Rapport de la commission de l'aménagement et de l'environnement chargée d'examiner la proposition du Conseil administratif du 26 juillet 2017, sur demande du Département de l'aménagement, du logement et de l'énergie (DALE) en vue de l'adoption du projet de plan localisé de quartier (PLQ) N° 30 009-203 situé au Petit-Saconnex le long de l'avenue Giuseppe-Motta et du chemin du Pré-Cartelier.

Rapport de M^{me} Patricia Richard.

Annexes: – préavis du PLQ
– présentation du projet de plan localisé de quartier N° 30009

Les partis d'aménagement retenus

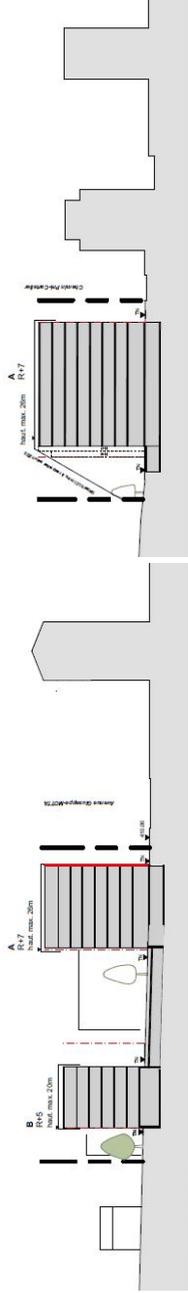
L'immeuble prévu est aligné le long de la rue qui est assez bruyante; pourquoi avoir fait ce choix?

Plusieurs commissaires ne comprennent pas pourquoi ne pas conserver l'alignement qui est au-dessus. Une étude sur le bruit a-t-elle été faite sur le quartier des Genêts?

De plus, une partie de l'immeuble situé derrière se retrouvera dans l'ombre.

L'Union démocratique du centre déclare avoir la même opinion que pour la proposition PR-1242 sur les Franchises. Il ne comprend pas que l'on s'obstine à construire des R+5 et R+7 en bord de route. La question du bruit est importante et il refusera ce projet.

M^{me} Piguet répond que l'objectif est de préserver du bruit un espace public à l'arrière, à l'instar des Genêts. Des mesures de protection acoustiques ont été demandées par le Service de l'air, du bruit et des rayonnements non ionisants (SABRA).

M^{me} Piguet répond que plusieurs hypothèses ont été analysées; reprendre l'implantation voisine entraînerait des espaces résiduels qui ne semblaient pas intéressants. En outre l'implantation retenue permet de favoriser l'aspect opérationnel de ce projet.
